RELATO DE PEDIDO DE VISTAS

PROCESSO Nº: 31.00133933/2025-12

INTERESSADO: Igreja Presbiteriana Buritis

ASSUNTO: Análise de solicitação de Autorização para Ocupação em Área de Relevância Ambiental inserida em Zona de Preservação Ambiental 1, com pedido de flexibilização de taxa de permeabilidade e taxa de ocupação.

Figura 4 - Inserção do lote na bacia urbana do Córrego Ponte Queimada. O curso d'água drena para área classificada no BHMMap como sujeita a risco de inundação na região da Rua Henrique Badaró Portugal. Fonte: BHMMap/PBH.

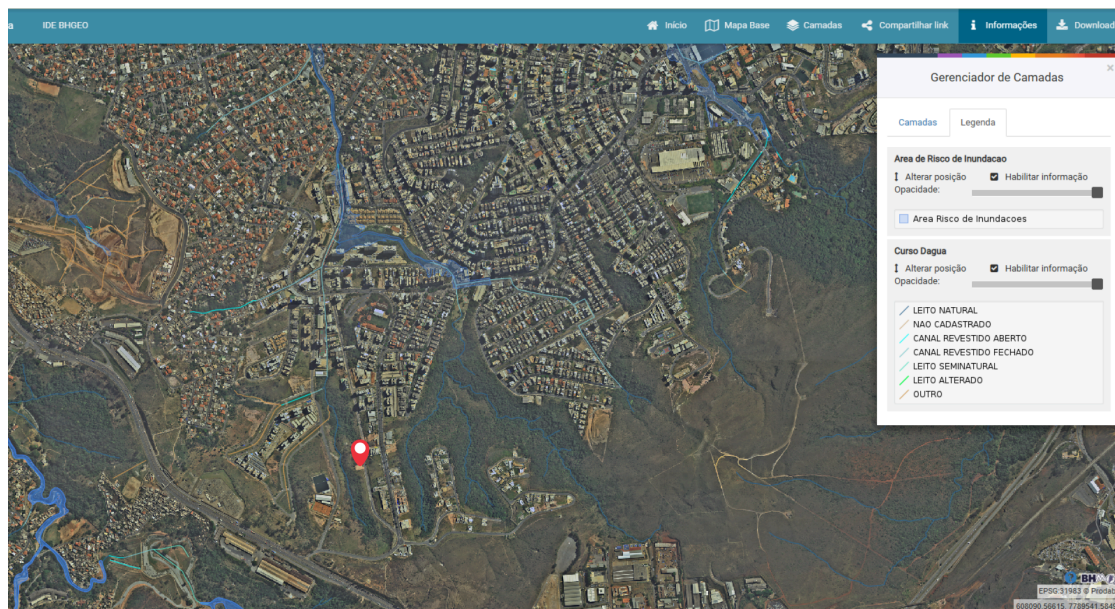
O Parecer Técnico nº 0350/26 não apresenta memorial hidrológico-hidráulico comparando o cenário ordinário da PA-1, com taxa de permeabilidade de 95%, e o cenário proposto pelo empreendedor, com taxa de permeabilidade de 76,34%. Não há aplicação de método hidrológico reconhecido, como o Método Racional ou o método SCS-CN, nem explicitação de parâmetros mínimos de análise, como coeficiente de escoamento superficial, número de curva (Curve Number ou CN), tempo de concentração, vazão de pico antes e depois da intervenção, volume de retenção necessário e verificação de não agravamento das condições de drenagem a jusante.

O parecer conclui pela possibilidade da flexibilização porque o projeto supera o piso normativo de 70% de permeabilidade. Esse raciocínio é limitado. Em área PA-1 situada a montante de trecho urbano sujeito a inundação, a análise não pode se encerrar na conferência aritmética do percentual mínimo admitido pela norma. A questão técnica central é saber se a redução da área permeável, ainda que acima do piso flexibilizável, é compatível com a capacidade de suporte hidrológica da microbacia do Córrego Ponte Queimada, especialmente diante da existência de áreas classificadas com risco de inundação a jusante, conforme indicado na Figura 4.

Sem essa demonstração, não há base técnica suficiente para afirmar que a impermeabilização adicional não aumentará o volume de escoamento superficial, a velocidade de chegada da água ao sistema de drenagem, o carreamento de sedimentos ou a sobrecarga hidráulica sobre os pontos já sensíveis da bacia urbana. A flexibilização da taxa de permeabilidade, nesse caso, deveria vir acompanhada de medida compensatória objetiva, preferencialmente com retenção, infiltração ou aproveitamento de água de chuva, em volume suficiente para neutralizar o acréscimo de escoamento gerado pelo empreendimento.

9. Apresentar memorial hidrológico-hidráulico comparando o cenário legal de 95% de permeabilidade com o cenário proposto de 76,34%, com estimativa de escoamento superficial, vazão de pico, volume de amortecimento, tempo de concentração e demonstração de não agravamento a jusante.

10. Indicar qual medida de retenção, infiltração ou aproveitamento de água de chuva será exigida para compensar 100% do incremento de escoamento superficial associado à flexibilização pleiteada.

Figura 6 - Detalhe da área com risco de inundação a jusante do empreendimento. O mapa reforça a necessidade de avaliação hidrológica antes de reduzir a área permeável em lote localizado a montante. Fonte: BHMMap/PBH.

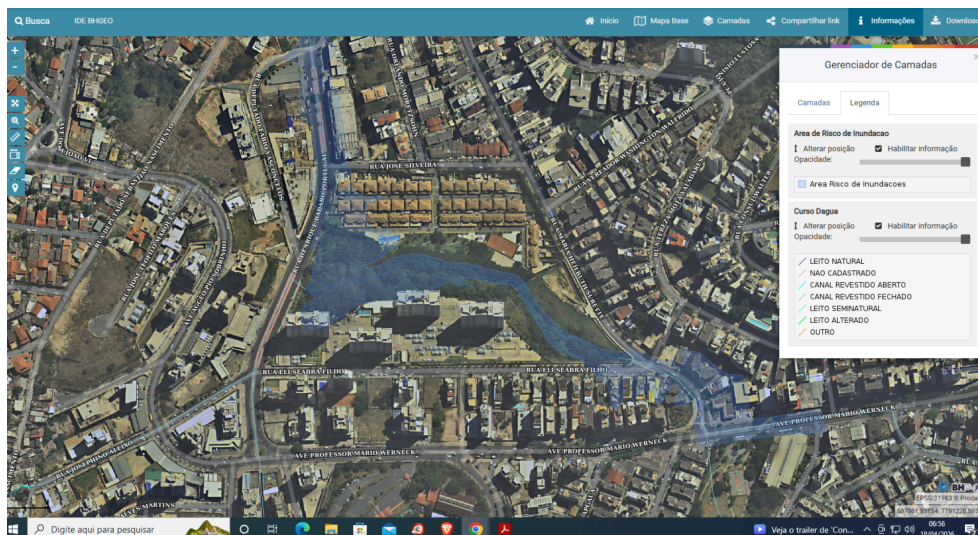
Uma conta simples dimensiona a ordem de grandeza do problema. Uma chuva acumulada de 50 mm incidente sobre os 83,98 m² que deixam de operar sob o regime ordinário de permeabilidade da PA-1 corresponde a aproximadamente 4,20 m³ de precipitação sobre essa área, ou cerca de 4.200 litros. Em uma chuva de 100 mm, esse volume alcança aproximadamente 8,40 m³, ou 8.400 litros. Esses valores não substituem o estudo hidrológico-hidráulico, pois representam o volume bruto de chuva incidente, e não o volume efetivamente convertido em escoamento superficial. Ainda assim, eles deixam clara a insuficiência da análise apresentada. A pergunta técnica adequada não é apenas se o projeto ficou acima do piso flexibilizável de 70% de permeabilidade. A pergunta é qual parcela desse volume deixará de infiltrar no solo, qual será o acréscimo de vazão de pico, onde a água será lançada e qual medida de retenção, infiltração ou aproveitamento será exigida para evitar a transferência do custo hidrológico para a via pública e para os imóveis situados a jusante.

O risco não é hipotético. Em 27/01/2025, chuva intensa no bairro Buritis gerou alagamentos na Rua Henrique Badaró Portugal, com registro de água barrenta escoando pela Rua Eli Seabra Filho e pela pista de cooper existente na região. Trata-se justamente de área situada a jusante da microbacia do Córrego Ponte Queimada, na qual se insere o lote em análise. Esse dado territorial deveria ter levado o parecer a exigir uma avaliação hidrológica específica, com comparação entre o cenário legal de PA-1 e o cenário proposto pelo empreendedor. A bacia urbana do Córrego Ponte Queimada já apresenta resposta sensível a eventos de chuva forte. Autorizar nova redução de área permeável sem estimar o acréscimo de escoamento superficial e sem impor medida compensatória de retenção ou infiltração equivale a aprovar a flexibilização sem enfrentar seu principal efeito ambiental: o agravamento potencial da drenagem urbana a jusante.¹

2. Implantar sistema de retenção, infiltração e descarga controlada de águas pluviais dimensionado para compensar 100% do incremento de escoamento superficial associado à redução da taxa de permeabilidade.

Figura 13 - Imagem de satélite de 24/05/2015. Há movimentação de terra compatível com a intervenção antiga, mas a imagem não esclarece a formação do talude hoje identificado na divisa dos lotes 10 e 11. Fonte: Google Earth.

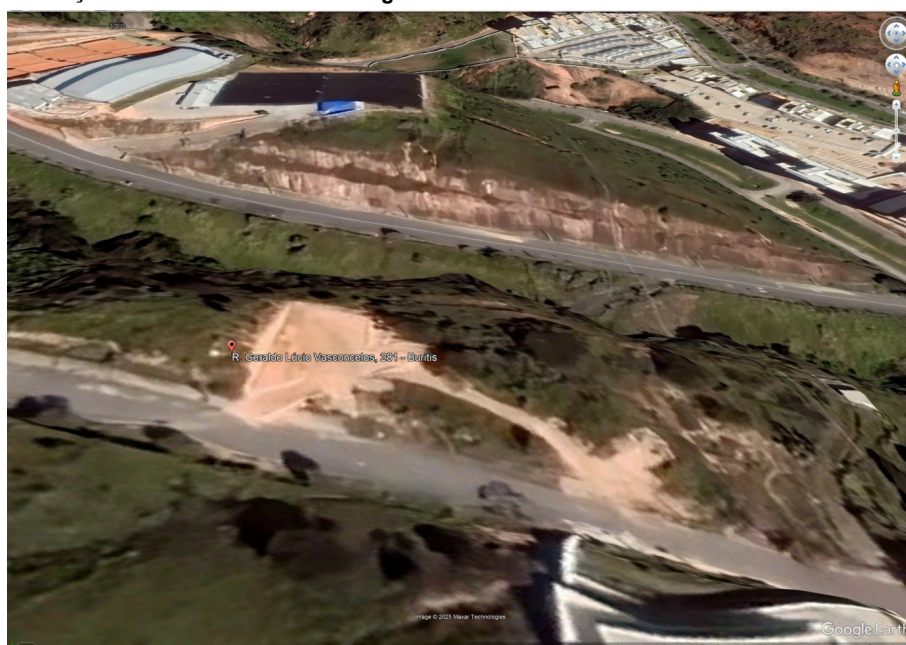
Entretanto, a sequência de imagens de satélite inserida neste relato não confirma essa narrativa como explicação suficiente para o talude hoje existente na divisa dos lotes 10 e 11. Em 27/03/2015, o terreno aparece antes da movimentação antiga. Em 24/05/2015, há intervenção no terreno, compatível com a terraplenagem antiga. Até aqui, não há controvérsia relevante. O problema começa quando se compara essa intervenção antiga com a morfologia visível em 2023 e 2024.

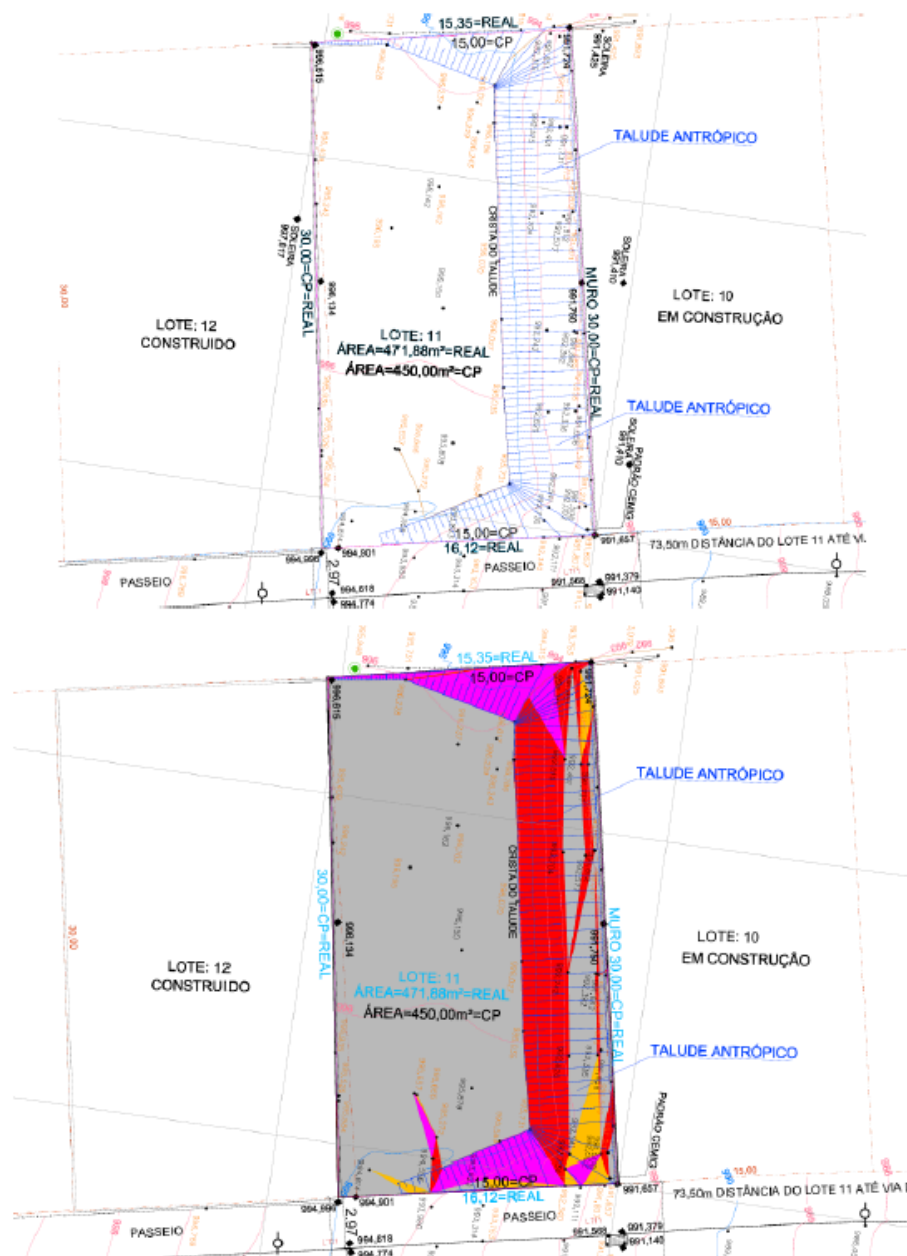
Em análise ao levantamento topográfico, mapa de declividades (**Figura 11**) e fotografias (**Figura 12**), verificou-se que o terreno apresenta sua topografia natural alterada em decorrência de obra de terraplenagem, evidenciada pela presença de taludes de corte localizados próximos à divisa com o lote 10, bem como nas porções frontal e posterior do lote. Em vistoria técnica realizada em 28/01/26, os

A leitura técnica possível, sem substituir a competência fiscalizatória do Município, indica que a principal intervenção responsável pela conformação atual do terreno pode ter ocorrido entre 2023 e 2024, e não apenas em 2015. Caso a informação prestada em vistoria tenha sido a de que o talude próximo à divisa com o lote 10 decorre da movimentação de terra realizada em 2015, essa declaração precisa ser formalmente confrontada com a série histórica de imagens de satélite. Não se afirma, neste relato, a ocorrência de falsidade documental ou ideológica, pois tal conclusão depende de apuração própria. O que existe, contudo, é um indício objetivo de informação potencialmente inverídica, omissa ou incompleta, suficiente para impedir a deliberação segura sem diligência prévia.

O efeito jurídico-administrativo dessa constatação é direto. Se o talude atualmente existente foi formado, total ou parcialmente, por movimentação de terra executada entre 2023 e 2024, a análise do processo passou a se apoiar em premissa fática ainda não comprovada. O parecer técnico adotou, ao menos em parte, a versão de que a conformação atual do terreno decorreria da terraplenagem de 2015. A sequência de imagens de satélite, entretanto, indica a possibilidade de intervenção posterior relevante, ainda não suficientemente esclarecida nos autos. Como essa informação teria sido prestada pelos responsáveis técnicos e pelo responsável legal do empreendimento durante vistoria da Secretaria Municipal de Meio Ambiente, e como foi incorporada à análise sem conferência temporal mais detida, impõe-se a baixa em diligência para apuração da cronologia real das intervenções, com comparação entre as imagens históricas, os alvarás existentes, os projetos de movimentação de terra, os registros de fiscalização e a documentação técnica apresentada pelo empreendedor.

4. Confirmar ou afastar, mediante análise comparativa de imagens de satélite e documentos de fiscalização, a afirmação de que o talude localizado na divisa dos lotes 10 e 11 foi formado em 2015.
